Le complexe Turcot et la question de l'intégration urbaine

**Commission chargée de l'examen du Projet de reconstruction
du complexe Turcot à Montréal, Montréal-Ouest et Westmount**

Pierre Gauthier Ph.D.

Le secteur de la Cour Turcot

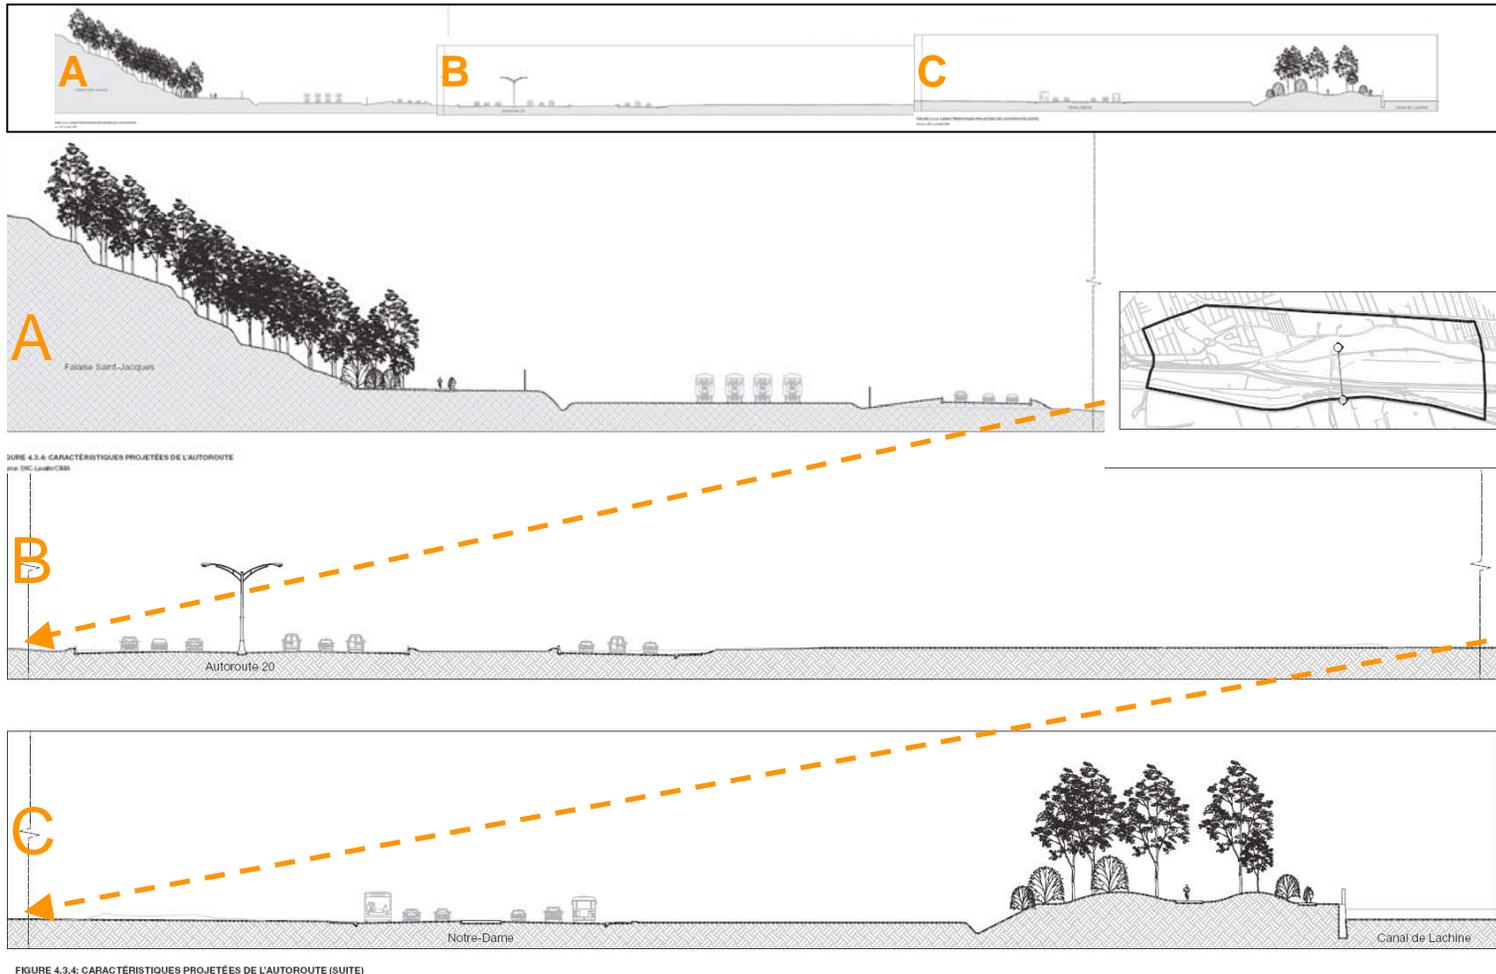
- Desserte nord: 3 voies
 - Autoroute 20: 6 voies
 - Desserte sud: 3 voies
 - Boulevard Notre-Dame: 6 voies
- Total: **18 voies** pour entrer et sortir de Montréal par le sud-ouest !

Ne palie pas le manque de connexion entre quartier (dû à la présence des barrières);

Ne maximise pas le potentiel de développement local;

Ne remédie pas aux problèmes de mobilité des habitants de Notre-Dame-de-Grâce;

S'enferme dans une logique autoroutière qui confine à l'absurde (18 voies!);

L'intégration de transport en commun sur l'autoroute ne bénéficierait en rien aux résidents des quartiers limitrophes.

1. Construire un boulevard urbain à grande capacité (6 voies minimum) doublé d'un corridor de transport en commun sur rail en surface ;
2. Allonger le boulevard Cavendish vers la cour Turcot (pour désengorger les rues Saint-Jacques et Sherbrooke en prévision de la venue du CUSM) ;
3. Construire des ponts sur le Canal de Lachine.

Proposition du MTQ
DA1 1 p2

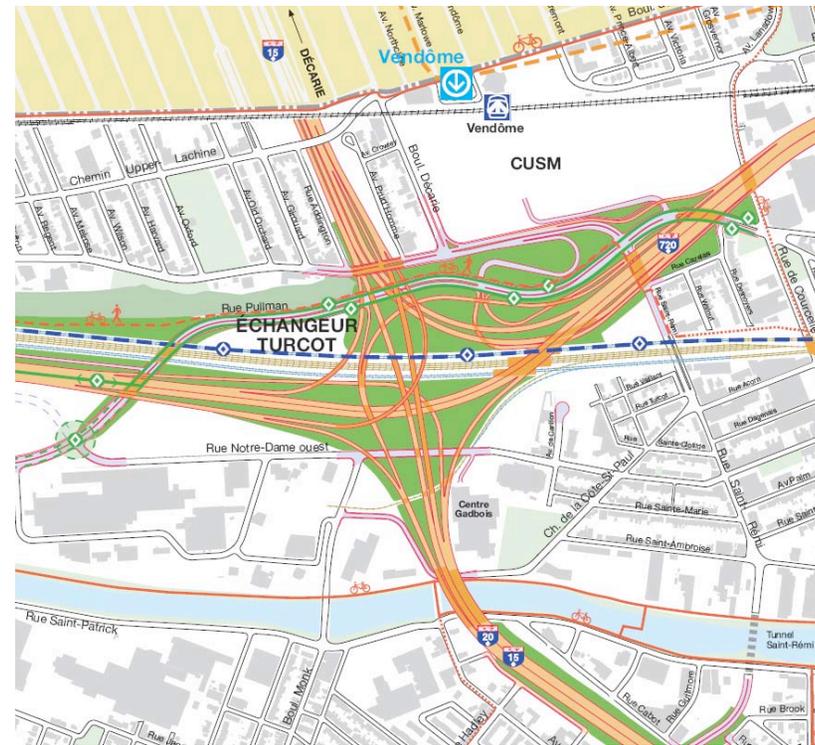
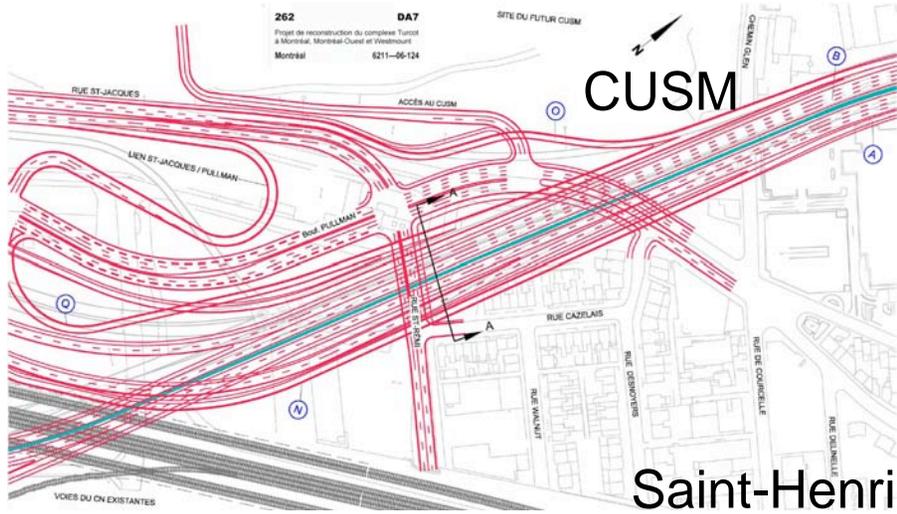
La proposition du MTQ de reconstruire l'échangeur sur talus dans ce secteur aurait pour effet d'ajouter un mur quasiment infranchissable à la barrière que constitue déjà la falaise.

Cet ajout de talus charcute et enclave le secteur des Tanneries compromettant ainsi gravement son potentiel de développement dans le contexte de la venue du CUSM en plus de créer des conditions hostiles pour les piétons et cyclistes qui désirent se mouvoir entre Saint-Henri et Notre-Dame-de-Grâce.

DA9 ch4-2 p58

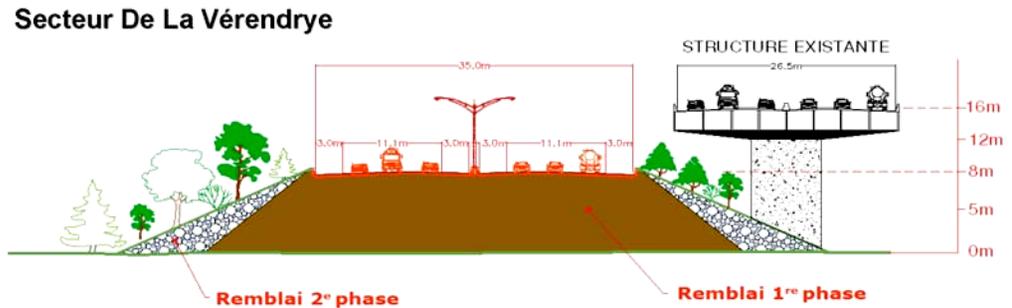
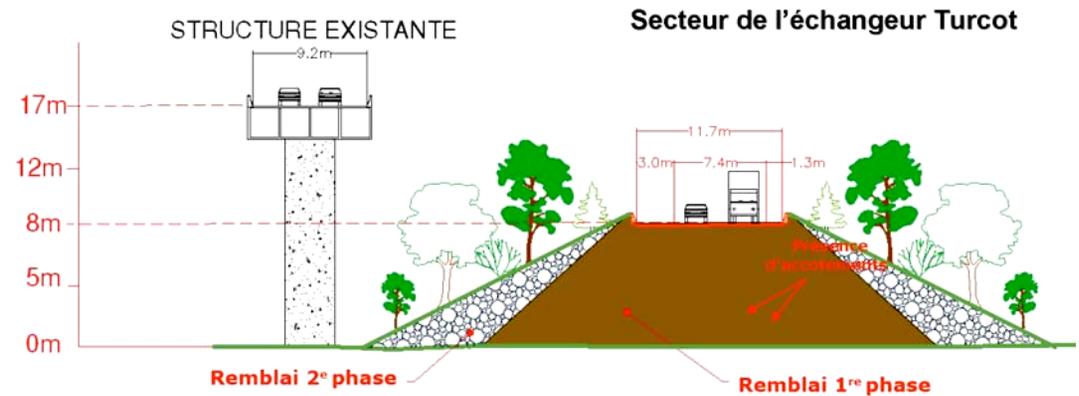
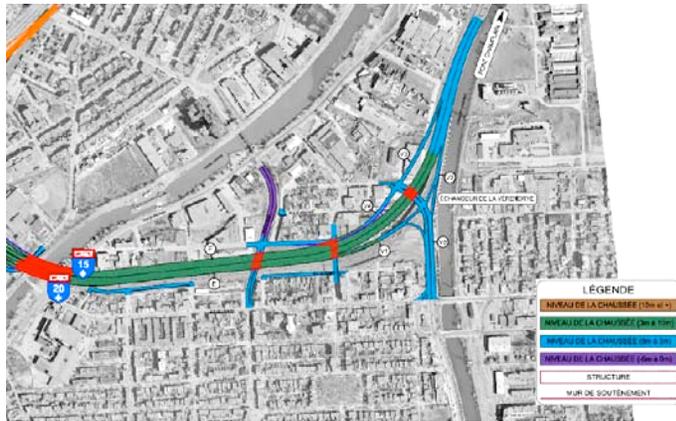
Largeur de l'autoroute au dessus de Saint-Rémi,
env. 75 mètres (au lieu des 35 m. actuels).

Largeur de l'autoroute au-dessus de Saint-Jacques,
environ 80 m. (au lieu des 63 m. actuels).

80 mètres =
environ 3 fois la largeur du boulevard René-Lévesque
ou la largeur du basilaire de la place Ville-Marie.

1. Reconstruction l'échangeur en structure aérienne pour éviter l'enclavement du village des Tanneries et de Saint-Henri et ainsi assurer le développement du secteur en rapport surtout avec la venue du CUSM.
2. Reconfigurer le réseau de voirie entre Saint-Henri, Notre-Dame-de-Grâce et le site du futur CUSM pour donner en tout temps préséance aux piétons et cyclistes.
3. Pour éviter d'ajouter de la circulation de transit nord-sud à la circulation induite par le CUSM, le MTQ devrait retourner à sa proposition initiale qui prévoyait des d'accès à l'autoroute depuis le haut du plateau près de la rue Sherbrooke (comme alternative au « spaghetti » de bretelles proposé en contrebas de la falaise).
4. Éliminer les bretelles d'autoroute superfétatoires entre la rue Saint-Jacques et l'autoroute 720 vers le centre-ville.
